Proposta di Variante al progetto di cui all'Autorizzazione Unica, Rep. 820 Prot. n.39392 del 29/10/2021 con EEC Solar 2 Srl e Rep. 819 Prot. 39388 del 29/10/2021 con proponente Eucalyptus Srl per la modifica del tracciato della linea elettrica interrata di collegamento dell'impianto FV con la sottostazione elettrica (SSE)

Allegato A	data
Relazione Tecnica	Gennaio 2023

EEC Solar 2 S.r.l.  
Eucalyptus Energia S.r.l.

Nell’immagine seguente viene rappresentato il tracciato di variante in progetto, che collegherà gli impianti UT3 e UT4 alla SSE.

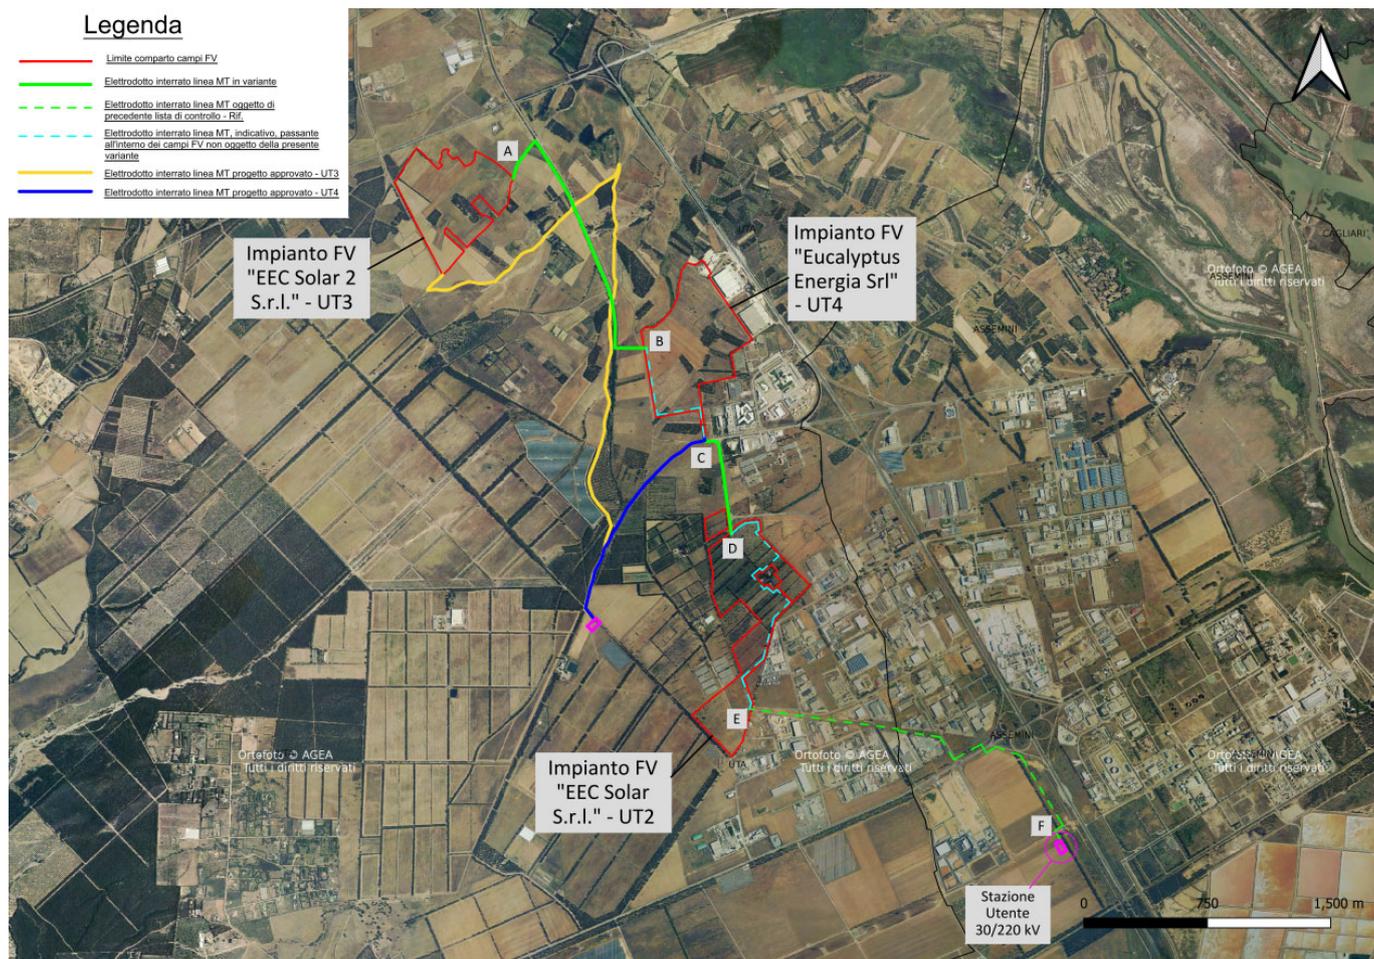
Il tracciato del progetto assentito avrebbe avuto una lunghezza effettiva di circa 5650 metri. Per limitare le opere di scavo è stato deciso di modificare il tracciato in modo che esso coincida con il tracciato degli impianti, già autorizzati. In particolare, il primo tratto, dalla lunghezza di circa 1840 metri, collegherà l’impianto UT3, all’impianto UT4 passando poi all’interno. Il secondo tratto collegherà l’impianto UT4 all’impianto UT2, il quale avrà una lunghezza di 665 metri. Una volta attraversato l’impianto UT2, il cavo interrato uscirà per arrivare infine alla Sottostazione Stazione Elettrica (SSE) di consegna.

Tale procedura permetterà di far coincidere le opere di scavo fra i vari impianti e limitare al massimo l'impatto sull'area di intervento.
